ZNAK SPRAWY: IG.ZP.271.3.2020. Budowa Parku Kulturowego – Biblioteki w Stężycy

Wyjaśnienia nr 3 treści SIWZ

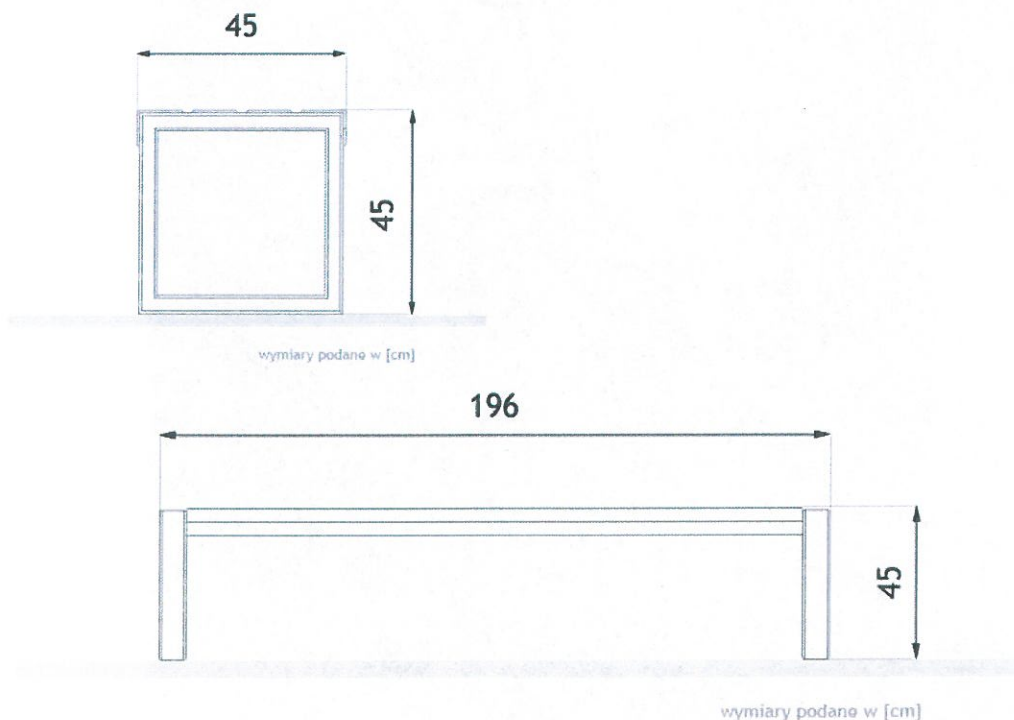
8. Prosimy o określenie szczegółowych wytycznych dla zagospodarowania zieleni na dziedzińcu – ilości, wielkości i rodzaju drzew i krzewów.

Odp. Należy wycenić wykonanie nasadzeń drzew w ilości 10 szt. i traw w ilości 10 szt.:

Sosna karłowa *Pinus pumila* *Glauca*, wysokość bez bryły korzeniowej min. 40 cm - 5 szt.

Klon karłowaty palmowy, wysokość bez bryły korzeniowej min. 60 cm – 5 szt.
